## Collectivité Valence-Romans-Agglo – FRDG147

BSS001XNTT – Source de l'Ecancières – FRDG147 – P90=39mg/l

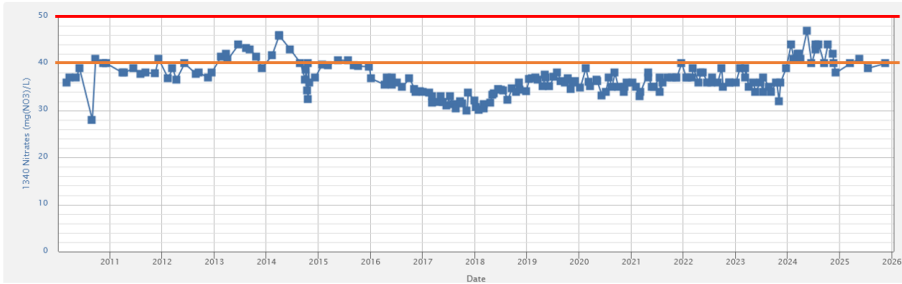
La station BSS001XNTT, la source de l'Ecancière (Eymeux – 26) dispose d'un P90 de 39mg/l avec une forte tendance à la détérioration notable : sur les données postérieures à la 8ème campagne, 16 mesures sont supérieures à 40 mg/l (max : 47 mg/l en mai 2024).

Par ailleurs, le captage prioritaire de l'Ecancière constitue un enjeu majeur d'alimentation en eau potable, avec une présence agricole importante sur l'ensemble de l'AAC (située sur les communes de Hostun, Jaillans et Beauregard Barret). Le secteur est classé en zone vulnérable depuis 2017 et son retrait pourrait entraîner un effet yo-yo lors de la prochaine révision des zones vulnérables.

Les communes de Hostun et Jaillans sont donc réintégrées dans la proposition V2.
